RD782 - Contournement de Le Faouët

Pièce G1 : Réponse du maître d'ouvrage à l'avis de l'Autorité Environnementale du 18 janvier 2022

Objet : RD782 – Contournement de Le Fauët - Communes de Le Fauët et Lanvénegen
Mémoire en réponse à l'avis de la Mission Régionale d'Autorité Environnementale (MRAe)
Réf.: D2022/739 – PR/VG
P.J. : 1 Mémoire en réponse

Tableau de réponse à l'avis MRAe

PAYSAGE : Ajout d'un photomontage supplémentaire pris en direction du projet depuis la RD 790 :

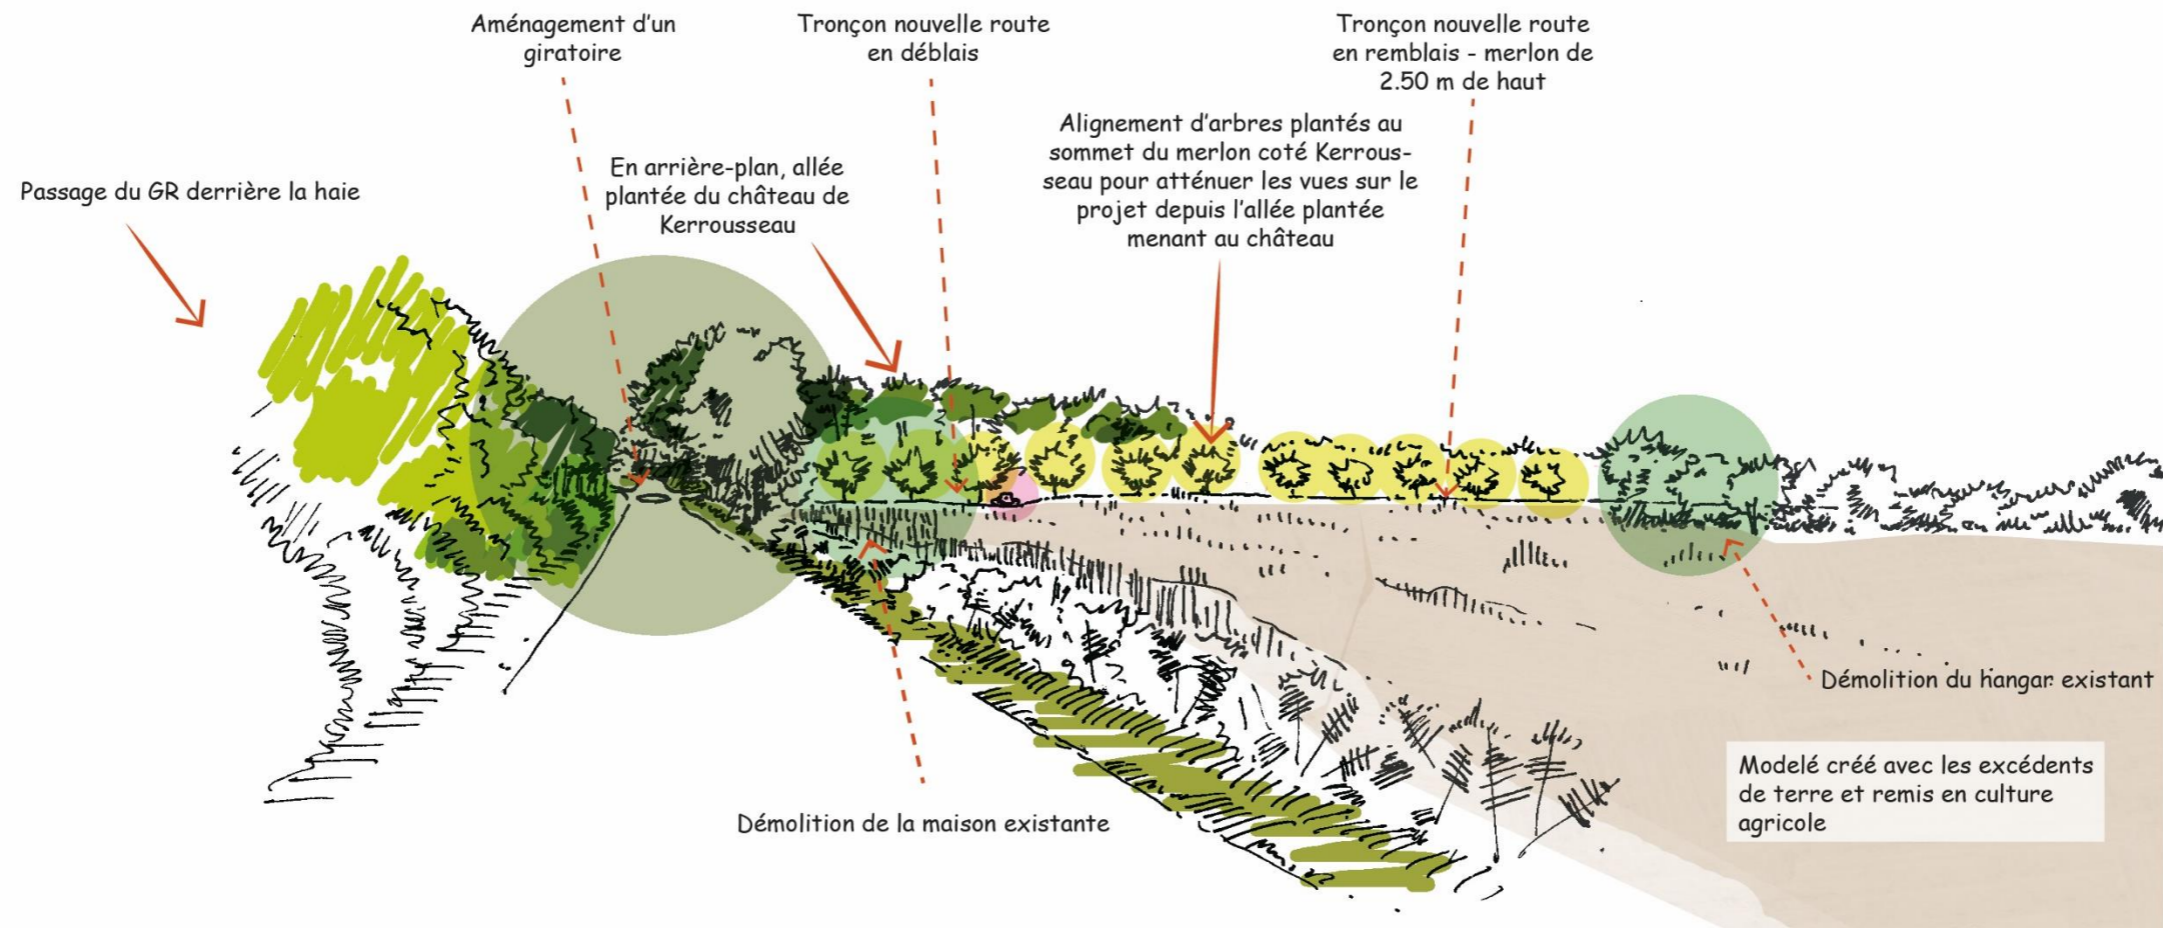
Thématiques	Sous-thématiques	Extrait des recommandations de la MRAe	Eléments de réponse du maître d'ouvrage	Partie concernée	Pages concernées
Le Paysage	Photomontages	<p>Les éléments patrimoniaux (monuments historiques) ne sont pas pris en compte dans l'analyse. Aucune simulation de type photomontage ou simulation en trois dimensions n'est présentée. Elles permettraient au public d'évaluer l'effet paysager du projet, notamment depuis le bourg et les hameaux : destruction et remplacement d'éléments paysagers potentiellement structurants, modifications topographiques induites par les passages en déblais et remblais</p> <p>L'Ae recommande de renforcer la description et l'analyse des incidences du projet sur les paysages par des photomontages ou des simulations en trois dimensions, avec des vues prises depuis et vers le projet, tenant compte des hameaux, du bourg, des éléments patrimoniaux et des éléments naturels structurant le paysage</p>	<p>Les éléments patrimoniaux sont bien répertoriés dans l'état initial de l'étude d'impact, notamment sur la carte n°144 « Enjeux et recommandations paysagères et patrimoniales » de l'état initial à l'échelle de l'aire d'étude rapprochée. Le chapitre « Impact sur le paysage et le patrimoine » précise un impact faible pour l'enjeu fort le plus proche concernant la fontaine Saint Fiacre.</p> <p>Des photomontages des mesures paysagères sont présentés dans le tome 2 p 228, basés sur des prises de vues aériennes. Le contexte bocager dense ne permet pas de perceptions franches et dégagées sur le projet depuis le bourg de Le Faouët. Les hameaux proches ont fait l'objet d'une analyse détaillée afin d'imaginer les perceptions possibles. Ainsi, les points de contact entre le projet et les lieux de vie décelés ont fait l'objet de mesures illustrées par vues aériennes depuis :</p> <ul style="list-style-type: none"> • Le secteur de Beg er Roch' • Le secteur du Petit Coat Loret • Le secteur de Pont er Lann • Le secteur de La Lande Saint Fiacre • Le secteur de Kerrousseau • Le secteur de Moulin Baden <p>Ces points de vue proposent un bon compromis entre des vues depuis le projet et des vues sur le projet, surtout dans un contexte bocager très présent.</p> <p>En annexe, nous vous proposons l'ajout d'un photomontage depuis la RD 790 (route de Quimperlé) pris en direction du projet qui permet de mieux visualiser les effets sur l'allée plantée de Kerrousseau et les modelés de terrain liés au passage de la nouvelle voie.</p>	XII.5. Analyse paysagère et patrimoniale à l'échelle du fuseau retenu & XXXIII. Mesures pour le paysage et le patrimoine	Tome 1 : 270 & Tome 2 : 225 à 234
